***Für eine 3. Beteiligung zum RPD vorgesehene Änderungen***

***Hier: Änderungen der graphischen Darstellung in der Beikarte 5B  
im Vergleich zur Fassung gemäß Regionalratsbeschluss vom  
23.06.2016***

## Ä3BT-Beikarte-5B-KÜ-Willich-Krefeld Nr.01

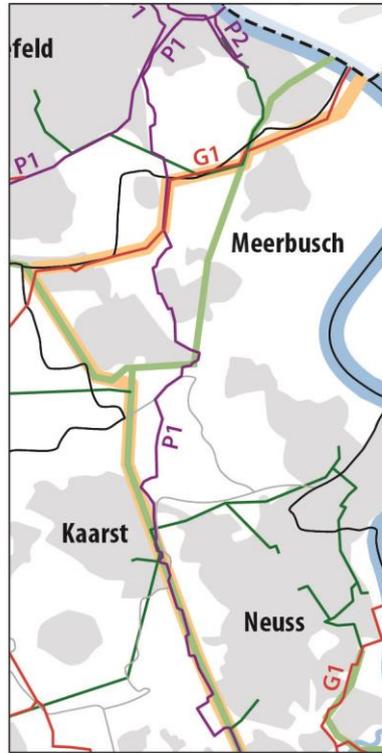
Die Darstellung in Beikarte 5B wird im Bereich des EnLAG-Vorhabens 14 „Niederrhein – Uftorf – Osterath“ an den aktuellen Planungsstand angepasst und als 380-kV-Leitung (gelbe Linie) dargestellt. Die Teilabschnitte im Planungsraum Düsseldorf sind bereits teilweise realisiert, planfestgestellt oder befinden sich im Planfeststellungsverfahren.

Des Weiteren wird die Darstellung der Gasversorgungsfernleitungen im Süden Krefelds an den Bestand angepasst und eine bestehende Erdgasleitung (rote Linie) neu dargestellt. Aufgrund von Stellungnahmen im Rahmen des Beteiligungsverfahrens wurde die Darstellung der Gasversorgungsleitungen in Beikarte 5B überprüft und fehlende Erdgasleitungen ergänzt, sofern diese von überörtlicher und regionalplanerischer Bedeutung sind.

## Ä3BT-Beikarte-5B-KÜ-Kaarst-Neuss-Meerbusch Nr.01

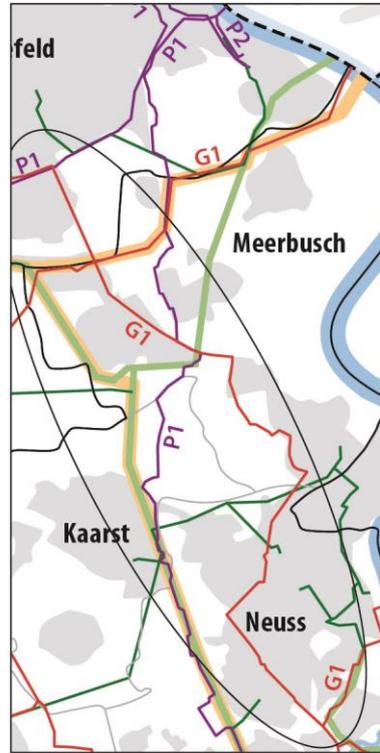
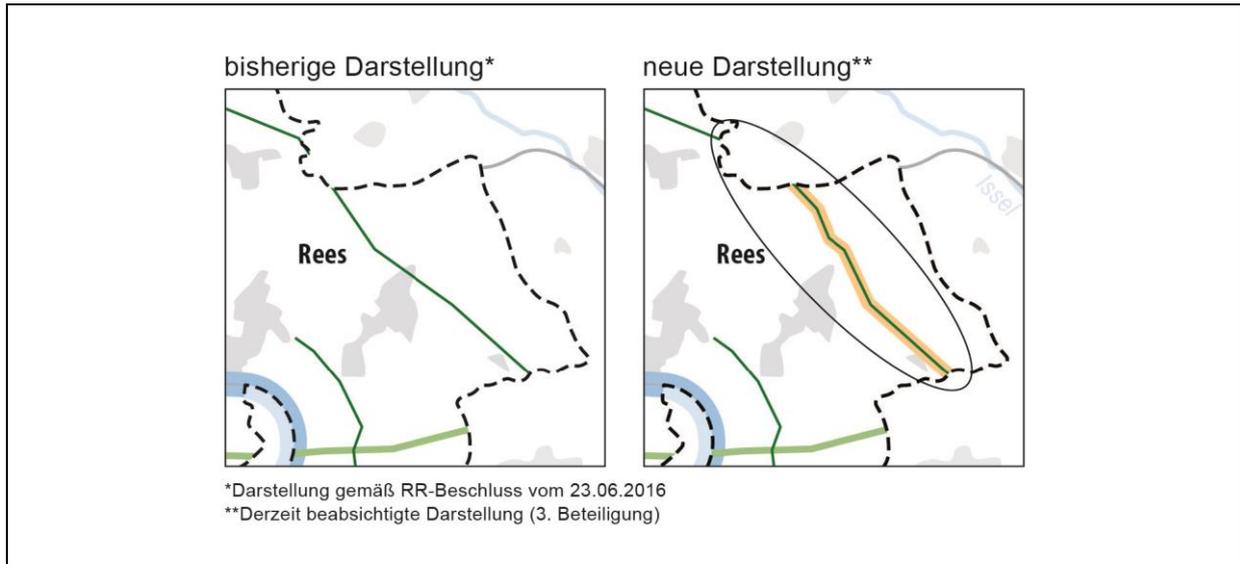
In der Beikarte 5B wird die Erdgasleitung G1 zwischen Neuss und Krefeld neu dargestellt. Hierbei handelt es sich um eine Anpassung an den Bestand. Aufgrund von Stellungnahmen im Rahmen des Beteiligungsverfahrens wurde die Darstellung der Gasversorgungsleitungen in Beikarte 5B überprüft und fehlende Erdgasleitungen ergänzt, sofern diese von überörtlicher und regionalplanerischer Bedeutung sind.
